## Stellungnahme zum Entwurf des Gutachtens „Umweltauswirkungen von Fracking bei der Aufsuchung und Gewinnung von Erdgas aus unkonventionellen Lagerstätten – Teil 2“

**Bundesverband Bürgerinitiativen Umweltschutz (BBU)**  
**Aktionsbündnis NoMoor Fracking**  
**Bürgerinitiative lebenswertes Korbach**  
**Arbeitskreis Fracking Braunschweiger Land**

3.3.2014

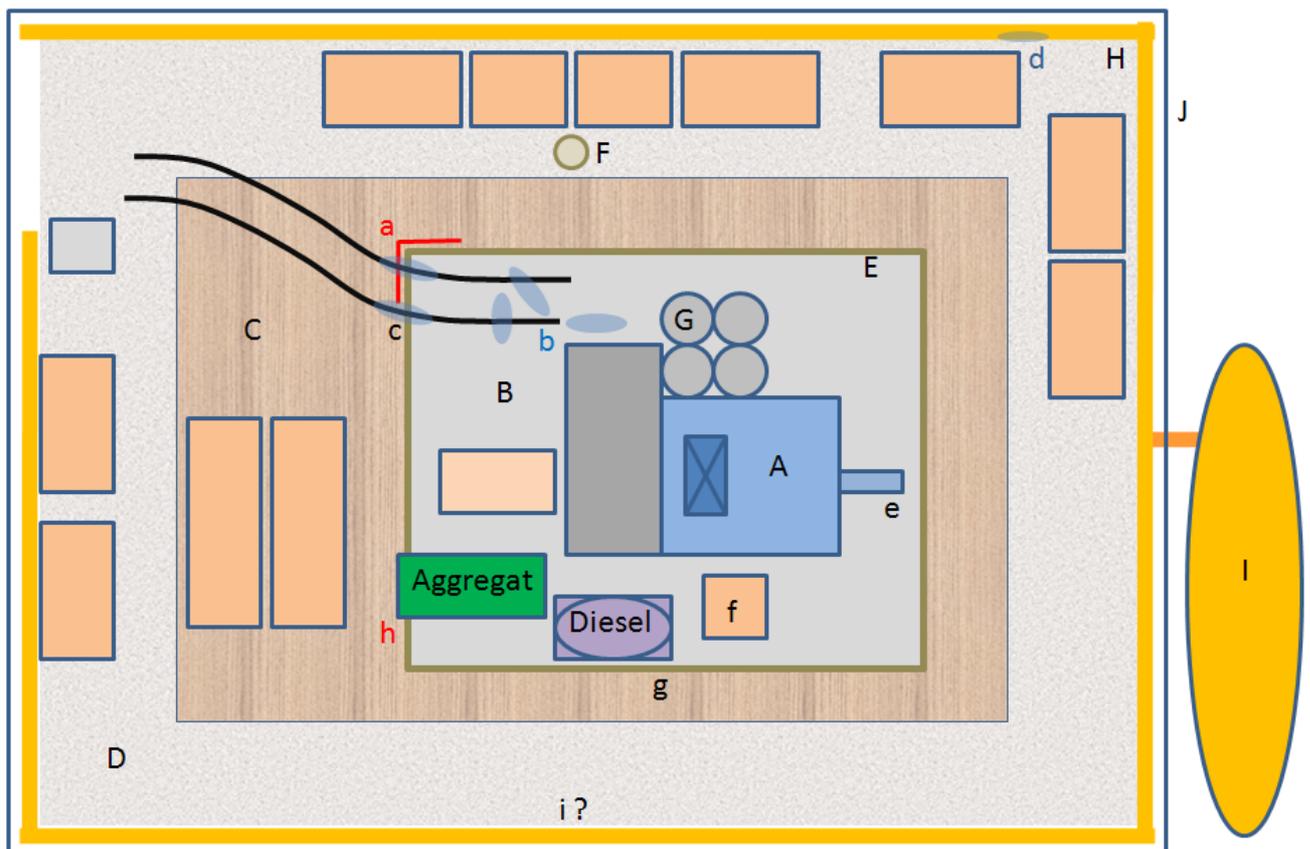
Zu den oberirdischen Risiken spricht der Autor die möglichen Risiken nur kurz an, ohne sie näher zu identifizieren. Sie werden kurzerhand in einen vergleichbaren Zusammenhang mit „normalen industriellen Tätigkeiten“ gestellt. Es bleibt unklar, was normale industrielle Tätigkeiten sein sollen und ob beispielsweise der Störfall-Verordnung unterliegenden Betriebe auch als „normal“ anzusehen sind.

Im Wesentlichen verweisen die Autoren zur Beherrschung aller überirdischen Risiken auf den WEG-Leitfaden zur Ausführung von Bohrplätzen. Die begleitende Grafik entspricht in etwa dem gehobenen Ausstattungsstand, mit dem auch ExxonMobil ihre Bohrplätze dazustellen versucht. Die tatsächlichen Standards der WEG-Richtlinie liegen jedoch deutlich darunter. Insbesondere im Hinblick auf die Schiefergasexploration wurde eine Vielzahl an Aufsuchungserlaubnissen an bislang nicht in Deutschland in Erscheinung getretene Förderunternehmen vergeben. Ihre wirtschaftliche oder organisatorische Leistungsfähigkeit erscheint jedoch zweifelhaft.

Die tatsächliche Ausführung eines Bohrplatzes nach der WEG-Richtlinie weist jedoch entgegen den Darstellungen des Gutachtens eklatante Mängel auf. So hatte der BBU im Herbst 2013 Gelegenheit, einen charakteristischen Bohrplatz während des einsetzenden Rückbaus der Bohranlage zu besichtigen.

Die Bohranlage [A] ist umgeben von einer betonierten Fläche [B], an welche sich ein mit Holzbohlen befestigter [C] sowie weiter außerhalb lediglich geschotterter Bereich [D] anschließen. Innerhalb der Fläche B austretende Flüssigkeiten werden durch eine handelsübliche niveaugleiche Einlaufrinne mit Schlitzrost [E] gesammelt und in einen Pumpenschacht [F] geleitet, von wo sie per Tauchpumpe in Silos der Bohrspülungszubereitung [G] gepumpt werden. Die Schotterfläche wird von einem unbefestigten Entwässerungsgraben [H] umgeben, welcher anfallendes Wasser in einen Sickerteich [I] außerhalb der Umzäunung J abführt.

Außerhalb der inneren WGK-Fläche [B] sind im Gegensatz zu den asphaltierten Vorzeige-Bohrplätzen augenscheinlich keine weiteren Flüssigkeitsbarrieren gegen ein Versickern vorhanden. Wie das Bohrplatzpersonal mitteilte, ist das Auffangvolumen auf das Spülvolumen abgestimmt, nicht jedoch auf etwaige Flüssigkeitszutritte in das Bohrloch

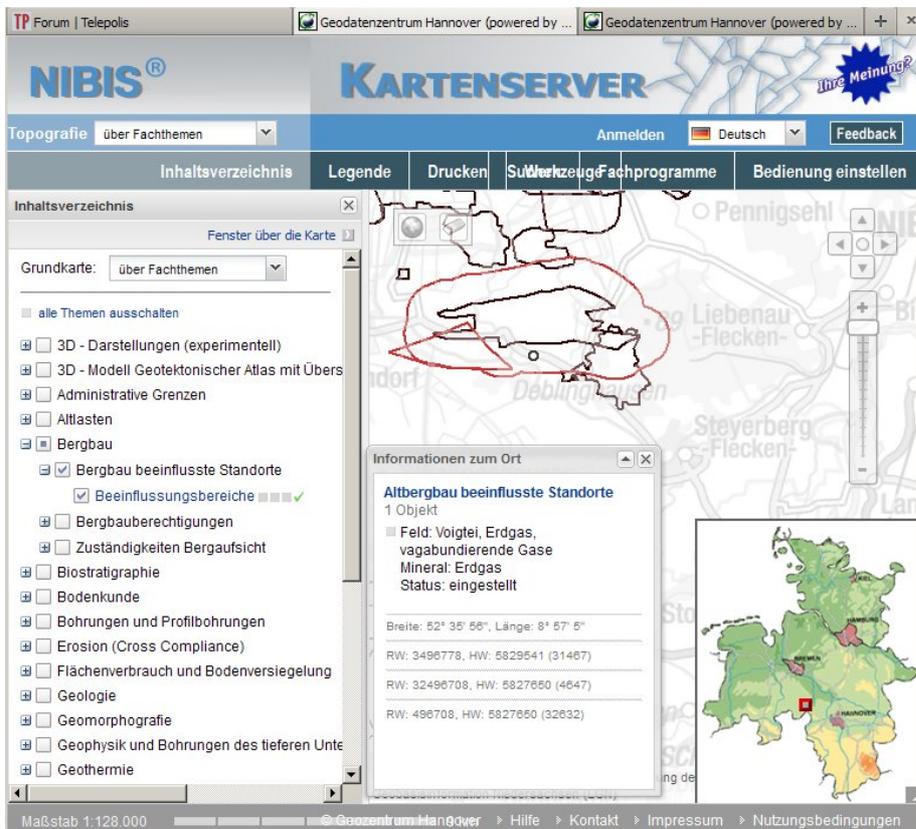
Die derzeit nicht verbindlich geforderte Vollzementierung der Bohrungen erscheint unzureichend. Ein Vertrauen auf freiwillige Übererfüllung der Vorgaben kann keine Sicherheit bieten, dass dieses von allen Förderunternehmen auch in Zukunft so gehandhabt wird.

Ob die Meldung fehlgeschlagener Zementierungen tatsächlich erfolgt, ist fraglich. So konnte oder wollte das LBEG im Rahmen der Kreisumweltausschusssitzung des Landkreises Diepholz keine Angaben über den Anteil von Zementierungsfehlschlägen

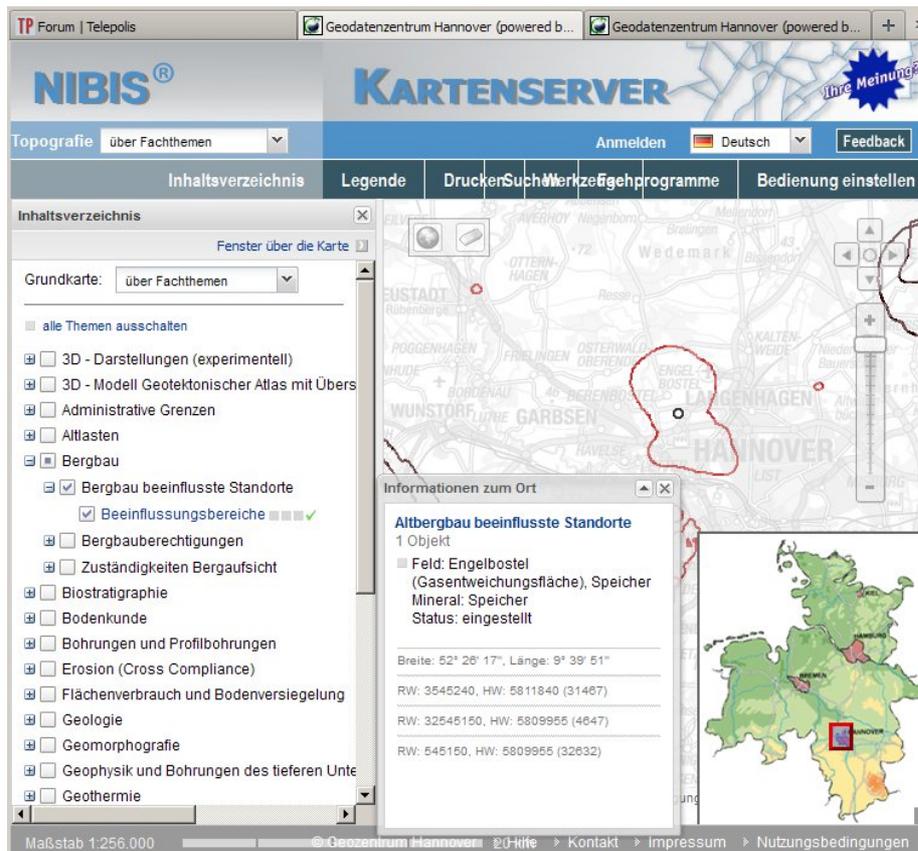
Hinsichtlich der Langzeiteignung ist zu ergänzen, dass auch in Deutschland Fälle von Gasmigration aus Altbohrungen bereits aufgetreten sind. So weisen die Bergbaubeeinflussungsbereiche für das Feld Voigtei den Vermerk „vagabundierende Gase“ auf, sowie für den Speicher Engelbostel den Hinweis „Gasentweichungsfläche“.

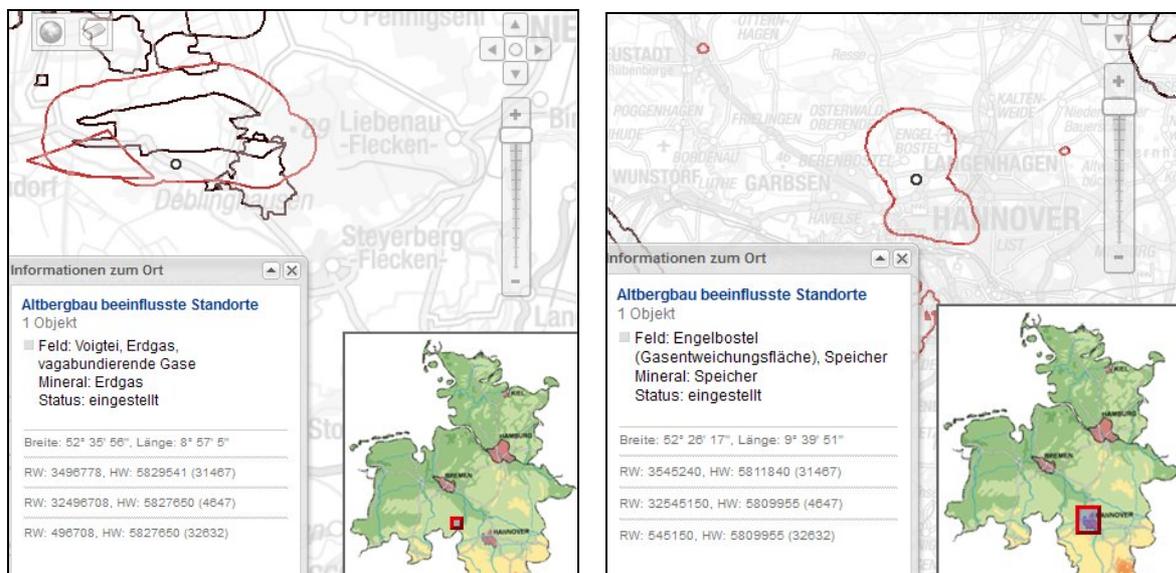
Für die derzeit von der Wintershall AG beantragte Frac-Behandlung der Tightgas-Bohrung Düste Z10 ist ebenfalls ein Abfackeln anfallender Gase vorgesehen. Die grundsätzliche Annahme vollständiger Green Completion-Anwendung in allernächster Zukunft in Deutschland ist daher nicht nachvollziehbar. Eine Berücksichtigung von Emissionen aus dem Flowback auf Basis des „low“- und „med“-Szenarios als alternative Betrachtungsvarianten unterbleibt weitestgehend. Dass „hi3“-Szenario wird nur noch am Rande erwähnt; faktisch wird aber der gesamte Block dieser Thematik im optimistischen Vertrauen auf Green Completion ausgeblendet.

Die zugrundegelegte Effizienz des Green-Completion-Ansatzes steht dabei auf wackeligen Beinen. Im Wesentlichen wird hierzu auf die Arbeit von Allen et.al. verwiesen. Diese ist jedoch höchst umstritten, beinhaltet sie doch deutliche Schwachpunkte. So wurden Messungen lediglich an von der beteiligten Industrie – welche auch 90% des Budgets trug sowie 8 von 11 Mitgliedern des Steering Committees stellte – dafür bereitgestellten Bohrungen sowie nach frühzeitiger Ankündigung der jeweiligen Untersuchung durchgeführt. Es ist unter diesen Rahmenbedingungen fernliegend, dass überdurchschnittlich hoch emittierende Bohrungen Gegenstand der Untersuchung wurden.
